**Avis de la Mission Régionale d'Autorité environnementale  
de Bourgogne-Franche-Comté  
sur le projet de centrale photovoltaïque  
sur la commune de Neuvy-sur-Loire (58)**

N° BFC-2020-2778

La société SOLEIA 59 a déposé une demande de permis de construire pour le projet d'implantation d'une centrale photovoltaïque sur le territoire de la commune de Neuvy-sur-Loire, dans le département de la Nièvre.

*Projet d'aménagement de la centrale photovoltaïque (extrait de l'étude d'impact – page 70)*

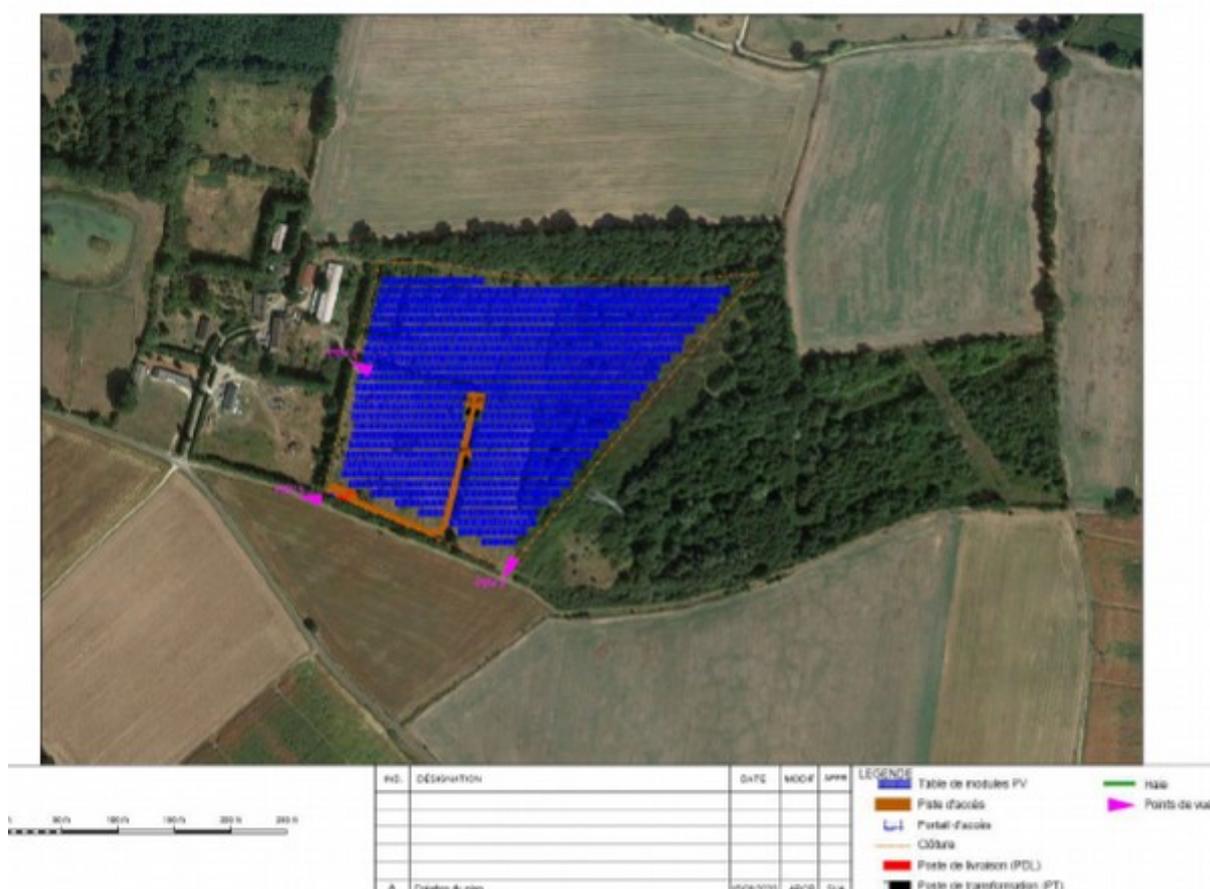
La présentation du projet dans l'étude d'impact est trop générique, faisant référence à différentes techniques sans indiquer celle retenue pour le projet de Neuvy-sur-Loire et donnant des informations moins précises, voire différentes de celles figurant dans la demande de permis de construire. **La MRAe recommande de compléter l'étude d'impact par les données précises des caractéristiques du projet et en cohérence avec les informations fournies dans le permis de construire.**

*Carte de synthèse des sensibilités et des enjeux environnementaux (bioévaluation) du site d'étude (EI page 53)*

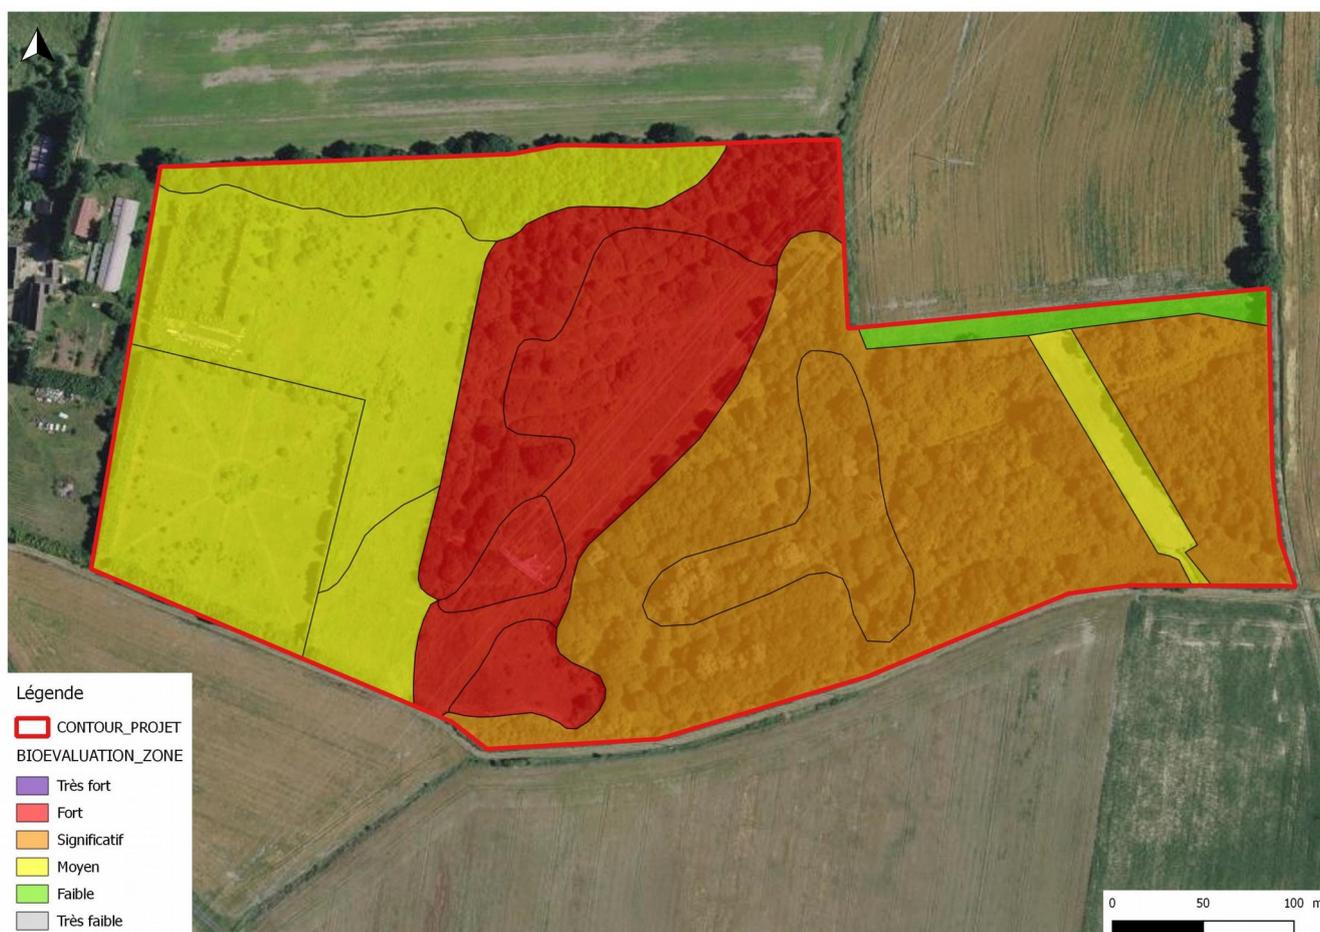
La méthodologie utilisée pour évaluer les niveaux d'enjeux et les niveaux d'impacts n'est pas explicitée. La définition approximative et peu explicite des enjeux en termes de biodiversité apparaît problématique, notamment en termes de cohérence.

**La MRAe recommande vivement de revoir la caractérisation des niveaux d'enjeux et d'impacts en explicitant la méthode et en ne minorant pas l'impact brut du projet sur la biodiversité, et de renforcer les mesures ERC qui en découlent.**
